Oggetto: Ditta Geo Nova S.p.A. - Discarica per rifiuti non pericolosi -- per rifiuti inorganici a basso contenuto organico o biodegradabile - ubicata in loc. Siberie in Comune di Sommacampagna (VR).
Approvazione progetto e AIA rilasciata con DGRV n. 996/2009, DGRV n. 332/2012.
AIA all'esercizio provvisorio del lotto 1 rilasciata con DSR n. 28 del 29.04.2011.
Autorizzazione alla riclassificazione della discarica in sottocategoria e deroghe ai limiti di accettabilità -- rilasciata con DGRV n. 1251/2013.

Trasmissione verbale delle riunioni istruttorie del 19 - 26 novembre 2013 e del sopralluogo del 27 novembre 2013.

Nel presente documento sono riportati i verbali degli incontri e del sopralluogo inerenti la Discarica per rifiuti non pericolosi in loc. Siberie in Comune di Sommacampagna (VR) gestita dalla Ditta Geo Nova S.p.A..

5. Particolare sponda EST.

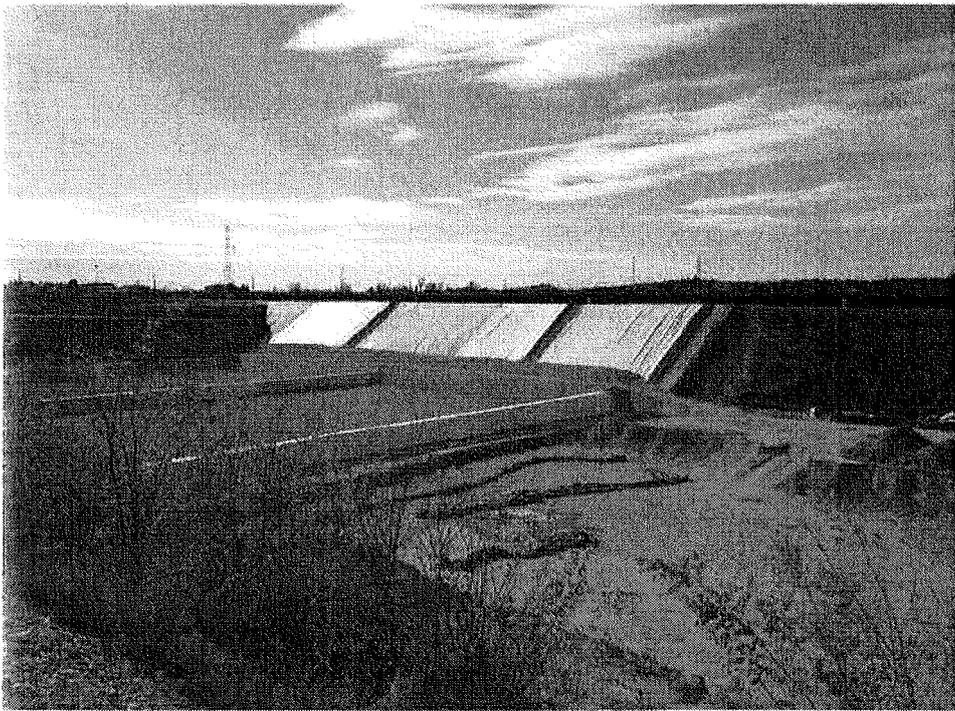
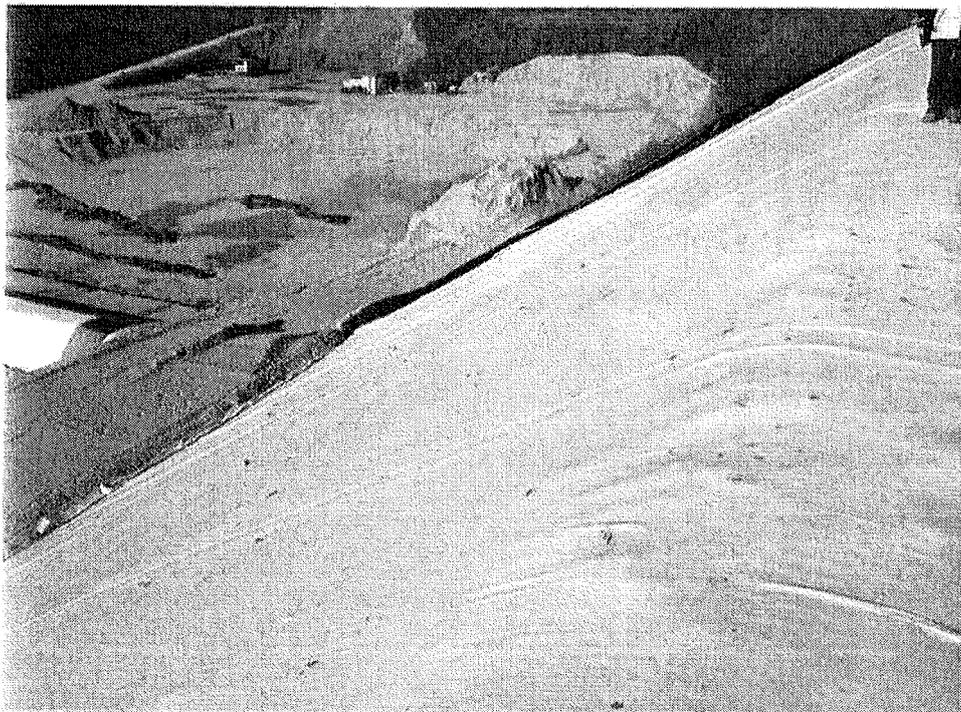
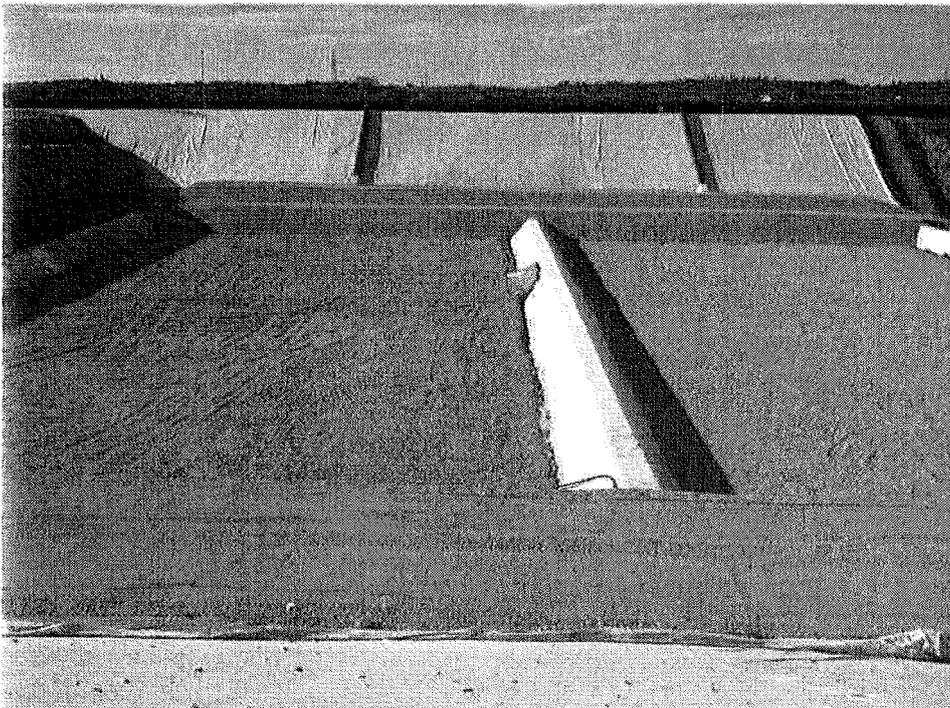
Da parte dei presenti non sono emersi rilievi sullo stato degli allestimenti osservabili, salvo quanto notato da ARPAV, che rileva la presenza a tratti di irregolarità superficiali, già segnalate in precedenti sopralluoghi, e di condizioni di moderata concavità delle pareti in alcuni settori delle stesse.
